INSTRUCCIÓN DE SERVICIO

Cancelación del cambio cada 5 años de las mangueras de combustible (de teflón) en los motores ROTAX® tipo 912 (Series)

ATA System: 73-00-00 Sistema de Combustible

Fig.1
Mangueras de Combustible

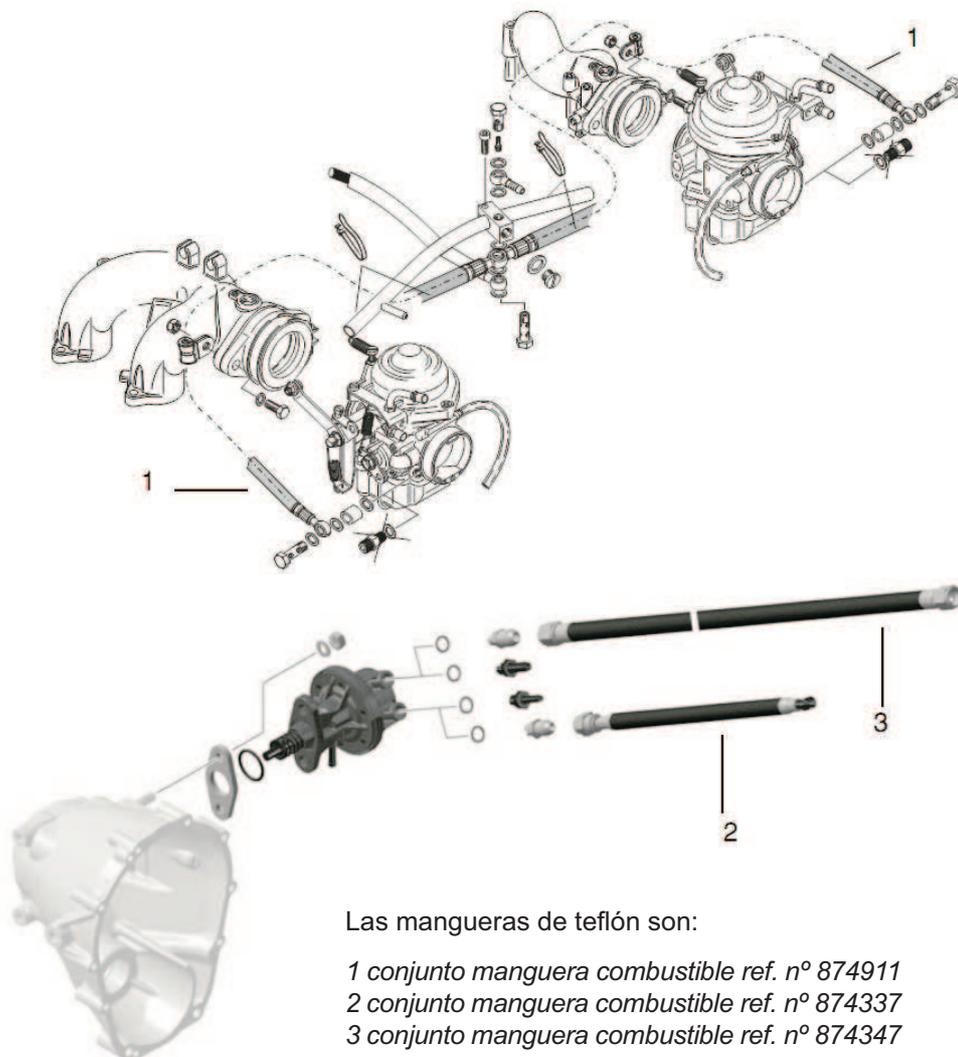
Las mangueras de teflón son:

- 1 conjunto manguera combustible ref. n° 874911
- 2 conjunto manguera combustible ref. n° 874337
- 3 conjunto manguera combustible ref. n° 874347

NOTA: El plazo límite de 5 años para el cambio de las mangueras de teflón (mangueras y conjuntos) no es eficaz. El reemplazo de las mangueras de combustible tiene que ser realizado como parte de un overhaul.
